Fra: Marte Førsund Saanum <Marte.forsund.saanum@opus.no>
Sendt: torsdag 22. april 2021 14:29
Til: Merethe Tvedt
Kopi: Johannes Sverdrup; Postmottak Alver
Emne: SV: Tilbakemelding B7 - 2.gangsbehandling

From: Merethe Tvedt <Merethe.Tvedt@meland.kommune.no>
Sent: 20. desember 2019 10:36
To: Frederic Bull-Tornøe <frederic@opus.no>
Subject: Tilbakemelding B7

MELAND KOMMUNE, MJÅTVEIT, gnr22 bnr 3, 6, 22 m. fl.

DETALJREGULERING FOR DEL AV MJÅTVEITMARKA

Plankart:

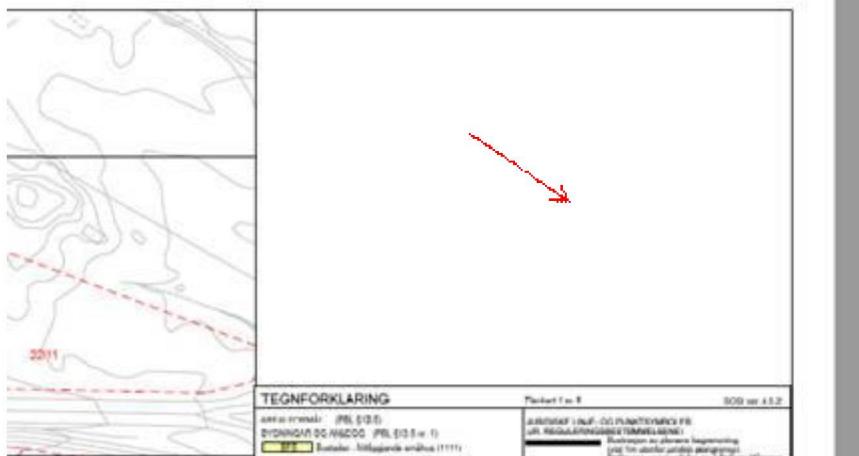
På arealet GF1 manglar det ein prefiks foran, antar denne er tenkt o_GF1.

Plankartet som er levert har arkformat A3, og skal vera A1, jf. mail frå 5.11.19.

Kartet må leverast i rasterformat.

På plankartet mangler arealstørrelse på f_BRE og BKT.

Linje for støysona er ikkje vist under linje/punktsymbol i teiknforklaringa.

Mangler påskrift med radius i svinger og snuhammer.

Krav til radius snuhammer er R=9 og ikkje R=6, ber om tilbakemelding om det.

Vil også at basiskartet vises over teiknfoklaringa også. Sjå utsnitt:
